Referanser:  
Dykkar:  
Vår: 23/1090 - 23/11525

Løyve til oppføring av 3 naust, kai, og flytebrygge - gbnr 220/10  
Store Urdal

**Administrativt vedtak:** Saknr: 158/23  
**Tiltakshavar:** Steinar Mørch  
**Ansvarleg søkjar:** Isdalstø Anleggsservice As  
**Søknadstype:** Søknad om løyve til tiltak med ansvarsrett.

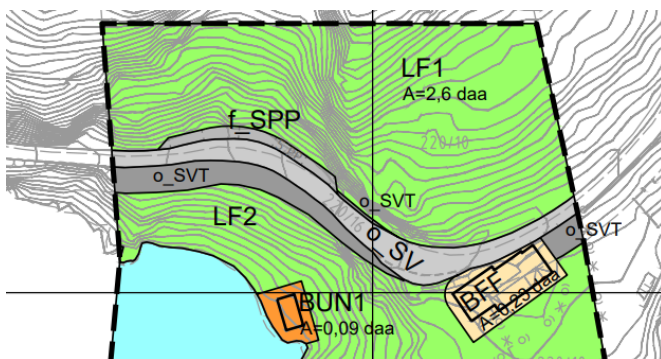
Plassering av tiltaket er vist i situasjonsplan datert 01.02.2023.

På situasjonsplanen er minste avstand fra nausta til nabogrense vist til å vere 4 meter. Situasjonsskartet syner kai med avstand på 2 meter til nabogrense.

Tiltaket er plassert innfor byggegrense i plan.

Det er søkt om topp golv på kote ca. + 1.90 /tilsvarende planeringshøgd, og mønehøgde på kote ca. + 6,89 m. Det er søkt om planeringshøgde på kote + 1,90 m.
